DETAL 1/2 — PILASTER 15,5 W RZUCIE Z GÓRY (ciąg A, szafki górne)

DETAL 2/2 — KOREKTA PO TWOJEJ UWADZE

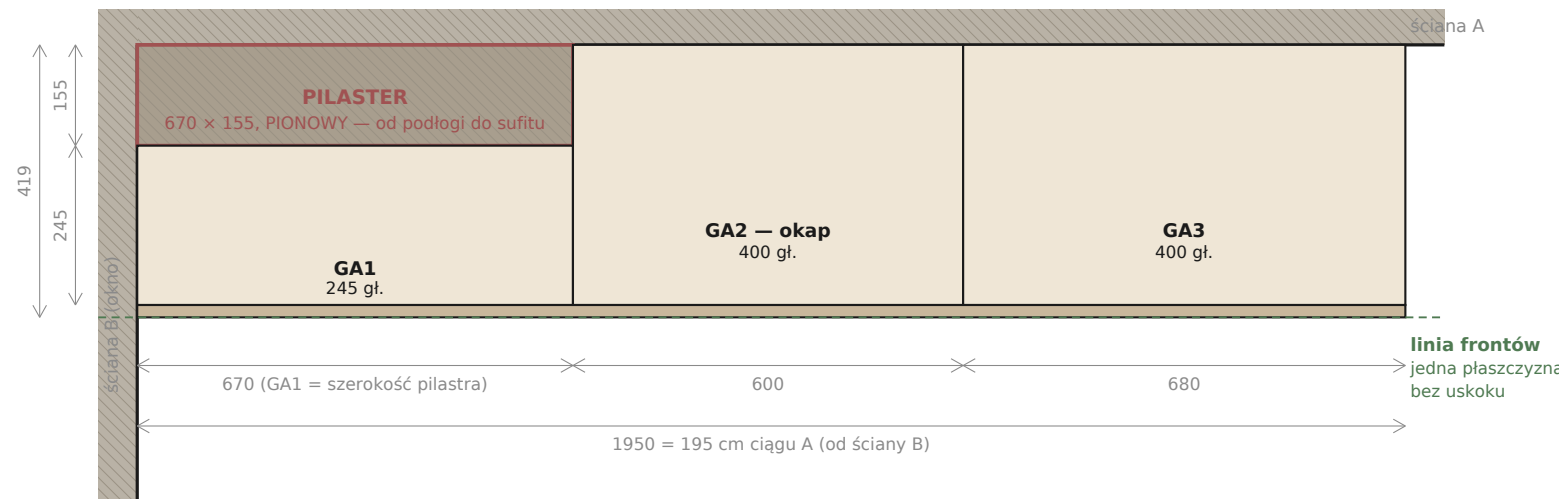
Pilaster jest PIONOWY — słup na całą wysokość, nie belka pod sufitem. Tu patrzysz na ciąg A od góry.

NA TYM POLEGA CAŁA SZTUCZKA

GA1 nie stoi na ścianie — wisi na LICU PILASTRA. Dlatego ma 245 gł., a nie 400: $155 + 245 = 400$.

GA2 i GA3 wiszą na ścianie i mają pełne 400. Efekt: wszystkie fronty w jednej płaszczyźnie, bez uskoku.

I dlatego Twoje 40 cm to dobry wybór: przy standardowych 320 szafka nad pilastrem miałaby $320 - 155 = 165$ mm głębokości — czyli półkę bez sensu. Przy 400 wychodzi 245 mm i szafka realnie działa.

Koszt: fronty stoją 8 cm bliżej głowy (cofnięcie od lica blatu 181 mm zamiast 261 mm).

Wcześniej odczytałem ten element ze zdjęcia jako belkę pod sufitem. Jest pionowy — poniżej co z tego wynika.

ODWOŁUJĘ (dotyczyło „gzymśu pod sufitem” — nie istnieje)

- wycięcia $160 \times (H_g + 5)$ w bokach szafek GA2, GA3, GC1, GC2 — NIEPOTRZEBNE, nic nie wycinasz
- wieniec górny 240 — wraca normalny, pełne 400
- półka stała wymuszona linią wycięcia — może być zwykła, ruchoma
- listwa montażowa „pod gzymsem” — wraca pod sufit, standardowo
- wycięcia w słupku C2 i nadstawce C4 — niepotrzebne; kratka wentylacyjna wraca na swoje miejsce
- pytanie o wysokość H_g — nieaktualne
- sprzeczność „gzymś vs okno do sufitu” (pkt 11b planu) — nieaktualna, okno spokojnie idzie do sufitu

Napisałeś, że ten uskok „pomniejsza jakby całe pomieszczenie”. W rzucie mam go jako słup 155×670 przy narożniku ścian A i B — czyli lokalnie, na 67 cm. Ale jeśli te 15,5 idzie wzdłuż CAŁEJ ściany (np. cała ściana A albo cała C), to zmienia się głębokość zabudowy na tej ścianie i trzeba przeliczyć moduły.

Zmierz jedną rzecz: ile centymetrów ma uskok WZDŁUŻ ściany (67 cm czy cała długość?) i przy której ścianie.

- górne szafki 400 gł. — Twoja propozycja; uzasadnienie inne, niż napisałem, ale wniosek ten sam (str. 1)
- GA1 = 245 gł. zamiast 305 — to była realna pomyłka w planie (pilaster wystaje 155, nie 15)
- wszystkie fronty w jednej płaszczyźnie, zabudowa do sufitu 2478
- pilaster 155×670 jest w rzucie od początku — to on odpowiada za różnicę $254,6 - 238,9 \approx 15,5$
